**BXL10003\_711\_PUN**  
**GM-AA/PYL**

**BRUXELLES. Cathédrale Saints Michel et Gudule**  
(= monument classé)  
**Avis préalable : vitrail du Jugement Dernier - restauration du vitrail et placement d'une verrière de protection**  
**Demande de BUP – DPC du 26/04/2023 et réunion du 29/06/2023**

**Avis de principe de la CRMS**

#### - Diagnostic/ pathologies des meneaux : monitoring impact du vent

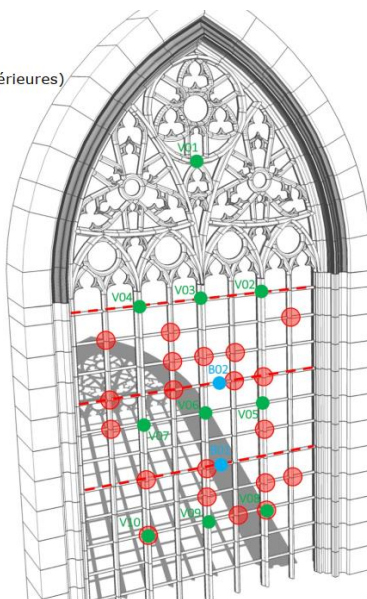
Le diagnostic et les pathologies sont déjà très bien étudiés et documentés. D'après les analyses réalisées, les pathologies des meneaux seraient provoquées par la dilatation sectionnelle des barlotières. Lors de la réunion du 29/06/2023, le représentant du bureau d'études en stabilité a en outre précisé que l'impact dû au vent avait aussi été évalué en simulant par calcul le point de rupture de la pierre considérant les caractéristiques de vent, les efforts induits, etc et que celui-ci (vent) ne serait pas à l'origine de ces casses.

*La CRMS estime cependant que l'impact (éventuel) du vent sur la stabilité / dégradation des meneaux doit être approfondi car le monitoring ne fournit pas les données de déformations dues au vent de manière continue et qu'il existe un risque de passer à côté d'observations cruciales. Il est nécessaire de s'assurer que d'autres mesures ou interventions structurelles ne doivent pas être prises pour éviter que des problèmes de stabilité semblables ne se reproduisent dans le futur.* Le monitoring effectué (prise de mesures toutes les 10 minutes par heure (soit 6 cycles par heure) et ce, sur une période de 1 an) ne permet en effet pas de mesurer l'effet dynamique d'une déformation. Les rapports de GEOLUX3.14 mentionnent d'ailleurs, dans le chapitre 3.1 intitulé « Remarques concernant les cycles de mesures » : « La durée de ce cycle n'étant pas compressible, cela implique qu'une éventuelle bourrasque pourrait être manquée ».

*La CRMS préconise dès lors de procéder à un monitoring permanent durant une période suffisamment longue pour pouvoir mesurer l'effet réel/dynamique du vent, ce qui permet de mesurer la déformation maximale des meneaux et les déformations éventuelles subies par le vitrail sous l'effet du vent. Elle propose d'établir à cet effet un protocole et d'effectuer, dans la mesure du possible, cette nouvelle campagne de monitoring avant l'introduction de la demande / le début du chantier.*

*Parallèlement, elle demande également que deux autres démarches soient entreprises : d'une part, fournir le détail du calcul théorique permettant d'écartier l'effet du vent et d'autre part, procéder à quelques recherches permettant de comparer la présente situation à d'autres cas de figure similaires (vitraux intégrés dans des baies semblables, de même exposition, de taille proche, etc) pour documenter autant que possible les conclusions quant à l'effet du vent.*

## - Suppression éventuelle des vergettes existantes

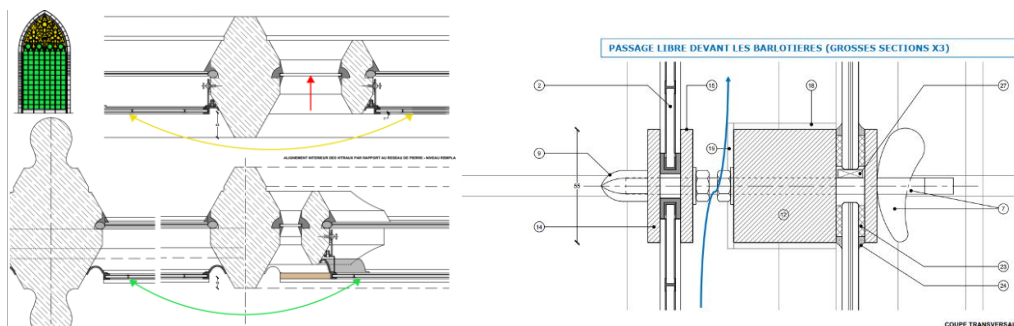
Il est proposé de supprimer les vergettes existantes datant des années 1950 qui seraient moins utiles au niveau structurel en raison de la pose du vitrage de protection et des cadres périphériques qui rigidifieront les panneaux et, en outre, parce que le poids du vitrail diminuera suite à l'enlèvement d'un grand nombre de calibres de doublage. Cette proposition n'aurait cependant pas encore fait l'objet d'une décision du comité d'accompagnement

**La CRMS n'est pas favorable à cette proposition et plaide au contraire pour la conservation des vergettes** car il s'agit d'éléments qui sont inhérents à la structure existante. Il apparaît par ailleurs que les autres vitraux de la cathédrale ont conservé ces éléments. Ces vergettes assurent en outre une certaine raideur aux vitraux, notamment considérant le tracé du réseau de plomb caractérisé par un réseau composé de peu de lignes de force. Enfin, au niveau esthétique, ces vergettes ont peu d'impact sur la lisibilité du vitrail et ne sont pas très gênantes vu la hauteur du vitrail. A certains endroits, elles ont par ailleurs déjà été placées de manière à contourner le dessin du vitrail et du réseau de plomb.

**La CRMS propose dès lors de maintenir en place ces vergettes après la restauration du vitrail, moyennant éventuellement une adaptation plus fine à certains endroits, pour améliorer la lisibilité du vitrail (par ex. pour contourner les visages).** La conservation de ces éléments impliquera un traitement conservatoire et de restauration (nettoyage, traitement, remplacement de rosettes cassantes) supplémentaire ainsi que certaines adaptations en fonction de la nouvelle configuration du vitrail suite au placement du vitrage de protection (il faudrait notamment « aplatir les extrémités » des vergettes et déterminer leur mode de fixation au droit du cadre périphérique ou au droit de la pierre). **Ce poste devrait dès lors être étudié plus en détail et être budgétisé.**

## - Ventilation

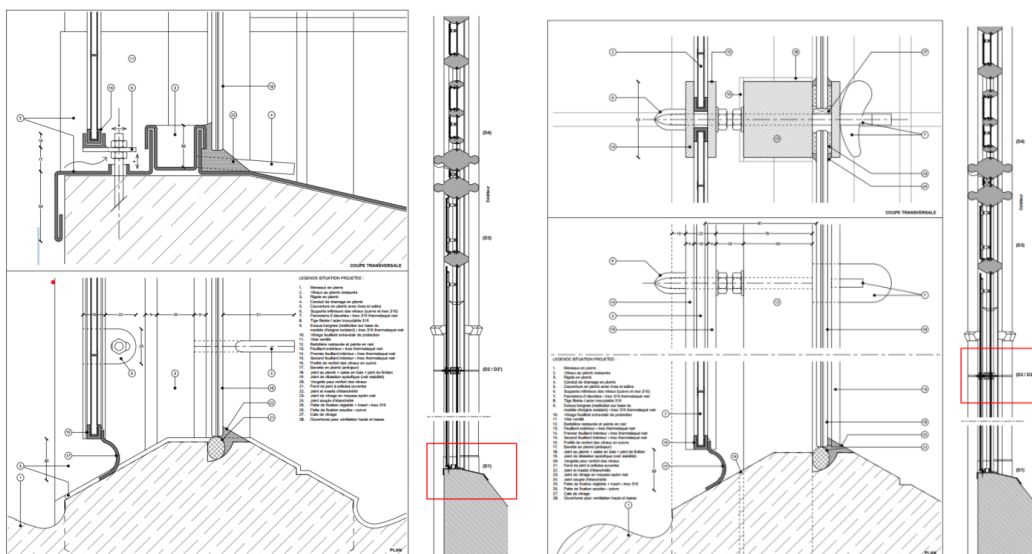
La pose d'un vitrage de protection nécessite des mesures pour assurer une bonne ventilation du vitrail original. Si cette question a pu être résolue en grande partie, le point faible reste le passage d'air à hauteur des 3 'grosses' barlotières où l'ouverture serait limitée à 20 mm (en moyenne, mais selon la géométrie réelle des meneaux, elle pourrait être à certains endroits plus grande ou plus réduite). Or, selon la littérature scientifique, il faudrait une distance minimale de 35 mm pour assurer la bonne ventilation du vitrail.

En conséquence, pour augmenter le passage libre de l'air, le projet prévoit, en complément, la possibilité de soulever localement les feuilles de plomb placées latéralement qui font le raccord avec les meneaux. **Pour la CRMS, il s'agit d'une solution pertinente, mais avant de la mettre en œuvre, il conviendrait de monitorer/contrôler comment la ventilation s'effectue après la pose du vitrage de protection et de réévaluer en conséquence si la mesure s'impose réellement.** Cette évaluation devrait idéalement se faire avant le chantier, par exemple avec un test sur un seul panneau, afin de vérifier si une condensation apparaît. Ce test/monitoring devrait aussi être inclus dans le dossier de demande/adjudication.
